Fahrzeug-Typ: Omega		TECHNISCHE INFORMATION Adam Opel Aktiengesellschaft Rüsselsheim Kundendienst Produktinformation					TI-Nummer TI-C-32	Baugruppe N - 63
							Datum Januar 1987	
							Blatt 1 von 2	
Bereiche	Inhaber	KD-Leiter	Verkaufsleiter	Teile-Leiter	Gewährleistung	Meister	KD-Berater	Mechaniker
Sichtvermerk/Datum

Betrifft: Zentrale Türverriegelung

Fahrzeuge: Omega

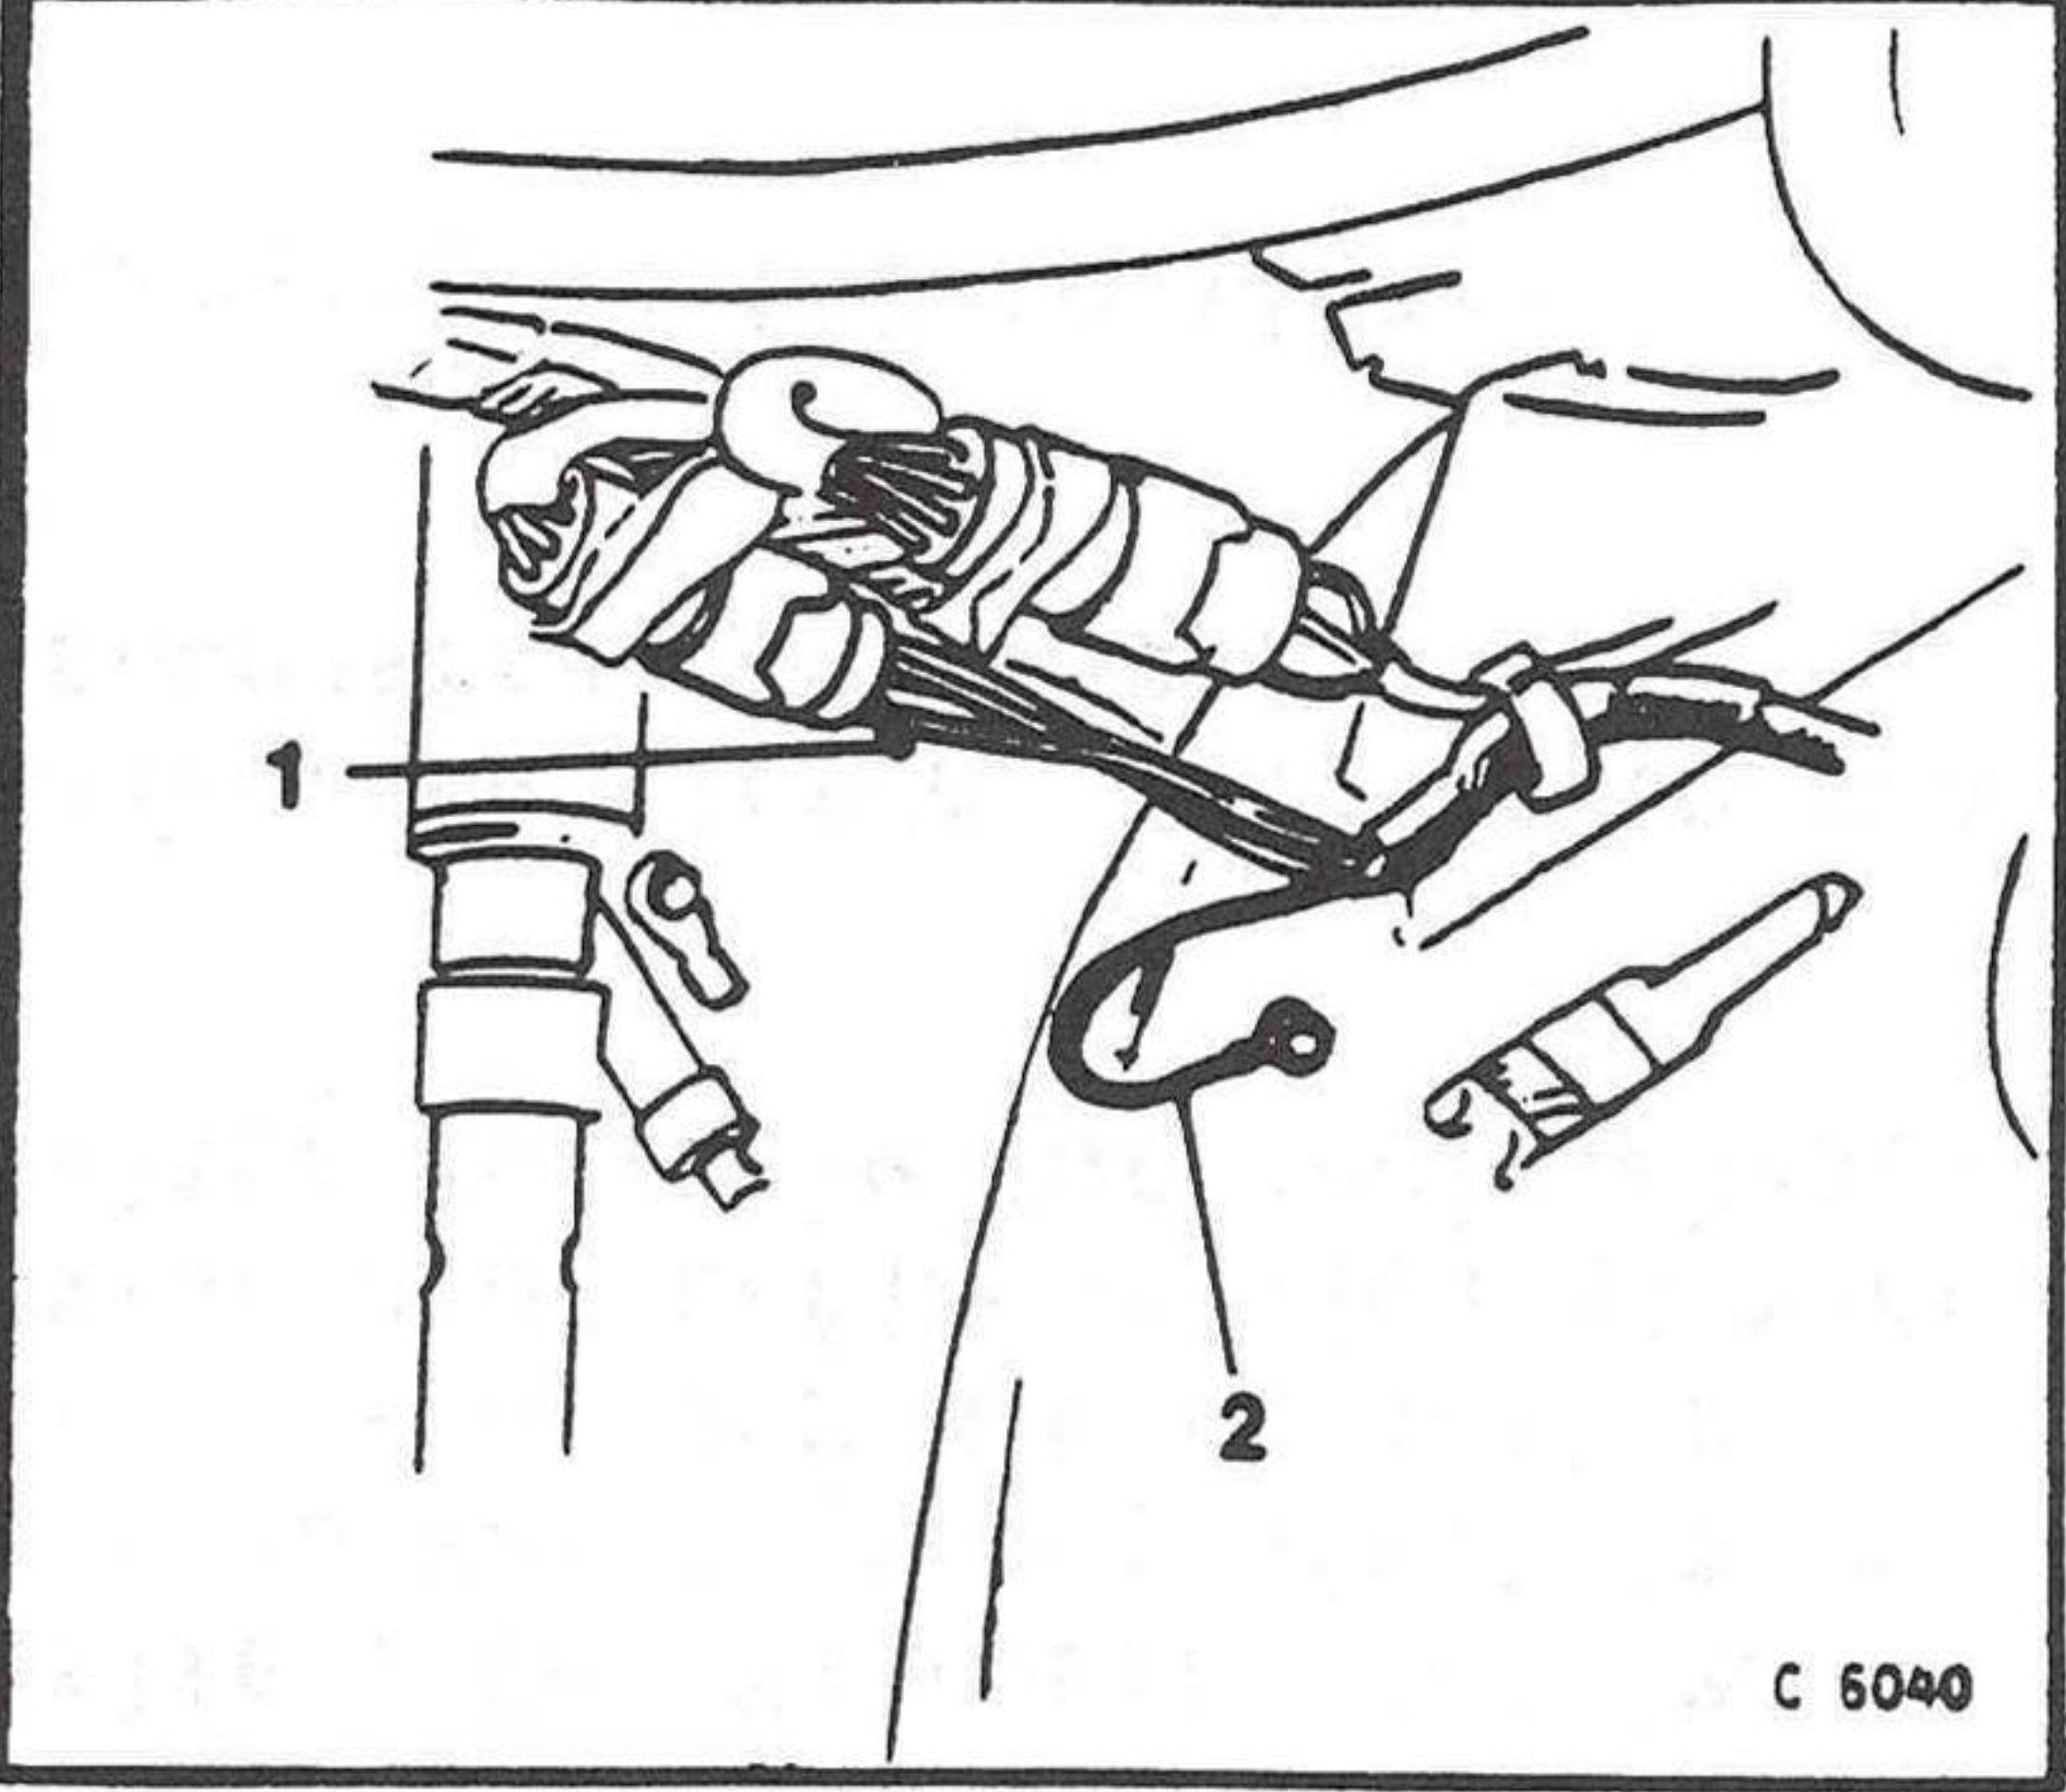
Beanstandung	Ursache	Abhilfe
1. Zentrale Türverriegelung wird durch Zuschlagen des Kofferraumdeckels bzw. durch Fahrzeugvibrationen betätigt.	Abstand zwischen Stellmotor und Schließzylinder am Kofferraumdeckel zu groß.	Zugstange, Katalog-Nr. 1 76 439, Teile-Nr. 90 230 081, einbauen oder Abstand in Betätigungsrichtung um ca. 3 mm verkürzen: <ul style="list-style-type: none"> ● Stellmotor Kofferraumdeckel ausbauen. ● Befestigungslöcher als Langlöcher ausarbeiten. ● Stellmotor einbauen und ausrichten.
2. Zentrale Türverriegelung löst selbsttätig aus.	Feuchtigkeit in Steckverbindungen zwischen A-Säulen und Vordertüren. Stecker nicht verrastet.	<ul style="list-style-type: none"> ● Steckerteile gründlich trocknen. ● Bei Montage Stecker oben einhängen und unten andrücken. Dabei Rastzunge nach unten drücken, bis sie hörbar einrastet.
